**Pan Ireneusz Kwiecjasz**  
**Przewodniczący Rady Miejskiej w Staszowie****Interpelacja w sprawie parkingu przy ul. Konstytucji 3 Maja w Staszowie**

**Pan**  
**Hubert Gawłowicz**  
**Radny Rady Miejskiej**  
**w Staszowie**

Załącznik – Mapa (źródło: [www.geoportal.gov.pl](http://www.geoportal.gov.pl))

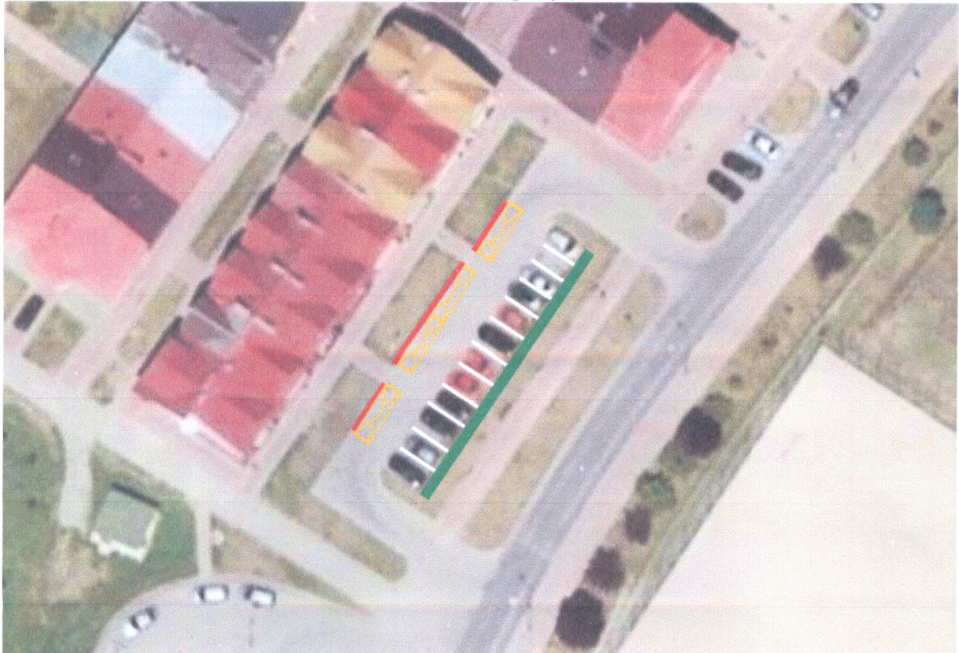
- Przeanalizowanie możliwości pogłębienia/przesunięcia zatoki przeznaczonej do parkowania w kierunku ul. Konstytucji 3 Maja (linia zielona) oraz oszacowanie kosztów wykonania takiego zadania. To rozwiązanie pozwoliłoby na korzystanie z parkingu również parkującym wzdłuż jezdni (linia czerwona), co dziś budzi największe zastrzeżenia.
- Przeanalizowanie możliwości wykonania kopert, które bezwzględnie uniemożliwią parkowanie wzdłuż jezdni. (linie żółta)
- Wyznaczenie miejsc do parkowania zgodnie z obowiązującymi przepisami (linie białe)

Oznakowanie poziome i pionowe przedmiotowego parkingu:

- |                                                   |                 |

| 1. znak pionowy D-18 – parking                    | - 1 szt.,       |
| 2. znak pionowy D-40 – strefa zamieszkania        | - 1 szt.,       |
| 3. znak pionowy D-41 – koniec strefy zamieszkania | - 1 szt.,       |
| 4. znak pionowy B-2 – zakaz wjazdu                | - 1 szt.,       |
| 4. znak poziomy P-18 – stanowisko postojowe       | - 11-12 miejsc, |
| 5. znak poziomy P-20 – koperta (istniejąca)       | - 1 szt.        |

Przedmiotowa propozycja wprowadzenia takiej organizacji ruchu została skierowana do Komendy Powiatowej Policji w Staszowie celem zaopiniowania. W przypadku uzyskania pozytywnej opinii z KPP w Staszowie zostanie opracowany projekt stałej organizacji ruchu. Po jego zatwierdzeniu zmiany zostaną wprowadzone.
